BOLLETTINO - BULLETIN

TECNICO • TECHNICAL	●	GRUPPO • GROUP	6
RICAMBI • SPARE PARTS	●	NR • NO	090
INFORMAZIONI • INFORMATION		DATA • DATE	11-13

MODELS: Mistblowers AT 2062

SUBJECT: Liquid tank fastening clamps

PREMODIFICA - OLD ASSY	POSTMODIFICA - NEW ASSY

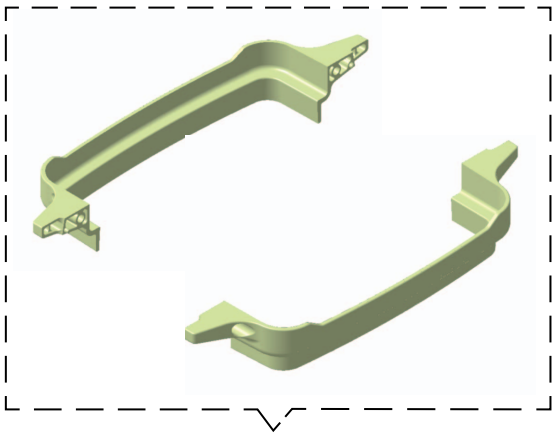
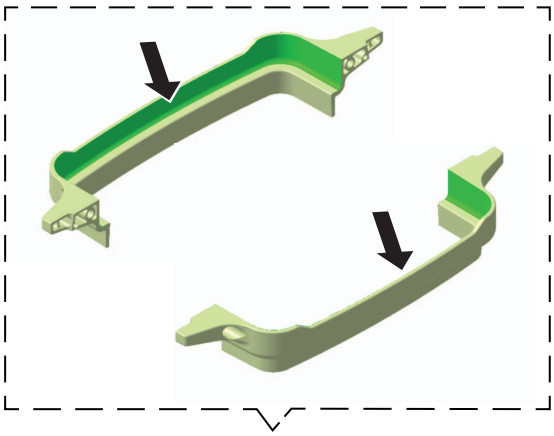
DESCRIPTION: Modified clamps to improve the assembly and sealing of liquid tank

NOTES: The new part is identifiable by the printed datary, on the internal side of the clamp (from August 2013)

56020007R	56020150R

PREMODIFICA - OLD ASSY	POSTMODIFICA - NEW ASSY

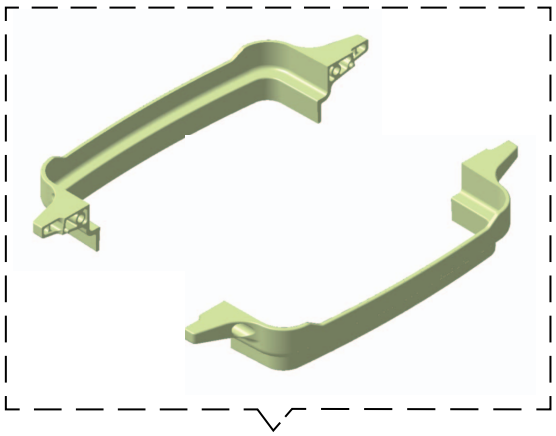
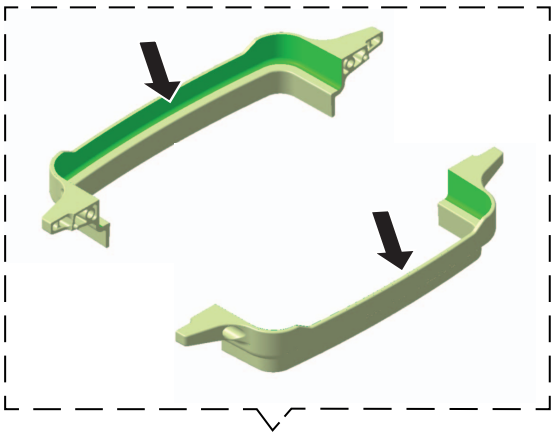
MODELLE: Sprühgerät AT 2062
BETREFF: Tankbefestigunmg
BESCHREIBUNG: Modifizierte Befestigungzum besseren Halt und Sitz des Tanks
AUSTAUSCHBARKEIT: Ja
VERFÜGBARKEIT DER ERSATZTEILE: Nur die neuen Teile werden auf dem Ersatzteilweg erhältlich sein
BEGINN: 08/10/13, SN 5253407109
HINWEIS: Die neuen Teile sind erkennbar am Produktionsdatum an der Innenseite der Halterung

MODELS: Mistblowers AT 2062
SUBJECT: Liquid tank fastening clamps
DESCRIPTION: Modified clamps to improve the assembly and sealing of liquid tank
INTERCHANGEABILITY: Yes
PARTS AVAILABILITY: Only the new part will be supplied as a spare part
CUT-IN DATE: 08/10/13, SN 5253407109
NOTES: The new part is identifiable by the printed datary, on the internal side of the clamp (from August 2013)

56020007R	56020150R

PREMODIFICA - OLD ASSY	POSTMODIFICA - NEW ASSY

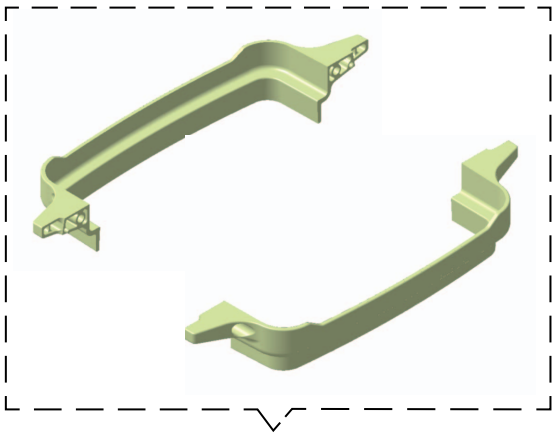
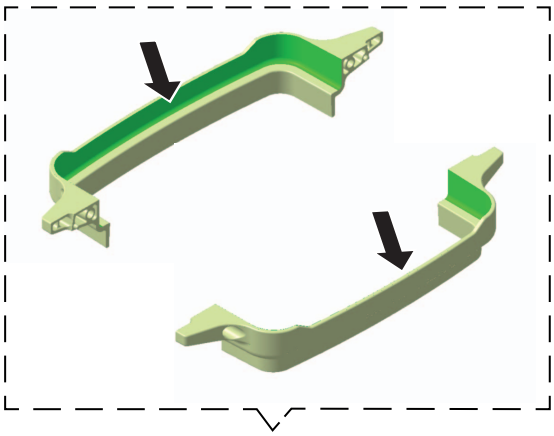
DESCRIPTION: Modified clamps to improve the assembly and sealing of liquid tank

NOTES: The new part is identifiable by the printed datary, on the internal side of the clamp (from August 2013)

56020007R	56020150R

PREMODIFICA - OLD ASSY	POSTMODIFICA - NEW ASSY

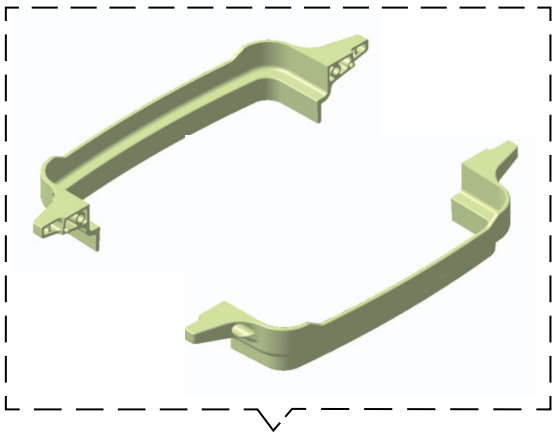
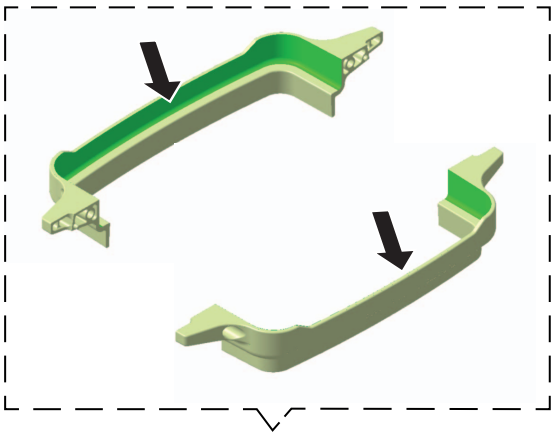
DESCRIPTION: Modified clamps to improve the assembly and sealing of liquid tank

NOTES: The new part is identifiable by the printed datary, on the internal side of the clamp (from August 2013)

56020007R	56020150R

PREMODIFICA - OLD ASSY	POSTMODIFICA - NEW ASSY

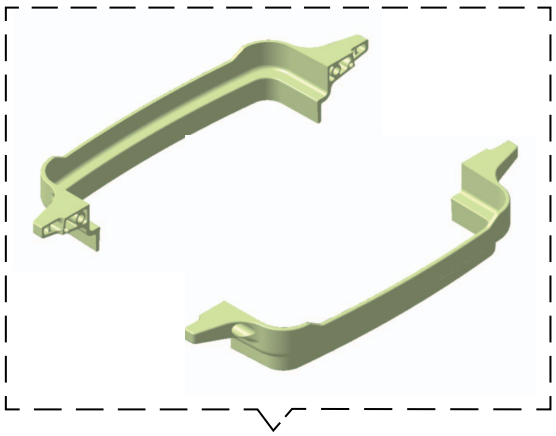
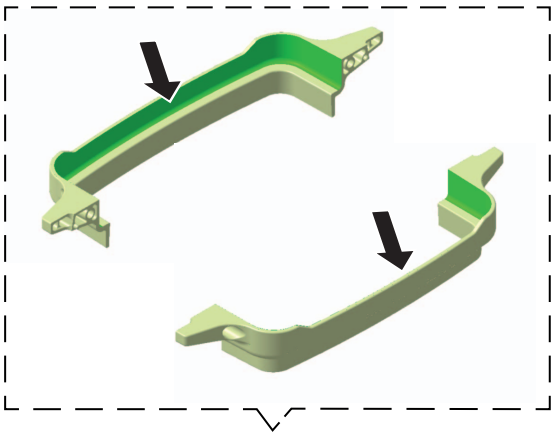
DESCRIPTION: Modified clamps to improve the assembly and sealing of liquid tank

NOTES: The new part is identifiable by the printed datary, on the internal side of the clamp (from August 2013)

56020007R	56020150R

PREMODIFICA - OLD ASSY	POSTMODIFICA - NEW ASSY

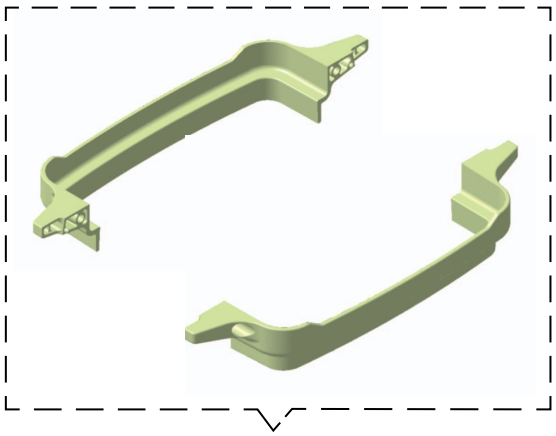
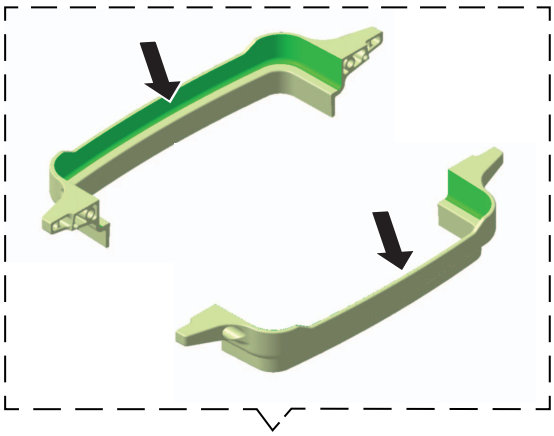
МОДЕЛИ: Распылитель AT 2062
ПРЕДМЕТ: Крепление бака
ОПИСАНИЕ: Изменено крепление бака для улучшения фиксации
ВЗАИМОЗАМЕНЯЕМОСТЬ: да
НАЛИЧИЕЗАПЧАСТЕЙ: только новые запчасти
ВРЕМЯ ВСТУПЛЕНИЯ В СИЛУ: 08/10/13, начиная с № 5253407109
ПРИМЕЧАНИЕ: Отличит новые запчасти можно по дате на внутренней стороне (с августа 2013)

MODELS: Mistblowers AT 2062
SUBJECT: Liquid tank fastening clamps
DESCRIPTION: Modified clamps to improve the assembly and sealing of liquid tank
INTERCHANGEABILITY: Yes
PARTS AVAILABILITY: Only the new part will be supplied as a spare part
CUT-IN DATE: 08/10/13, SN 5253407109
NOTES: The new part is identifiable by the printed datary, on the internal side of the clamp (from August 2013)

56020007R	56020150R
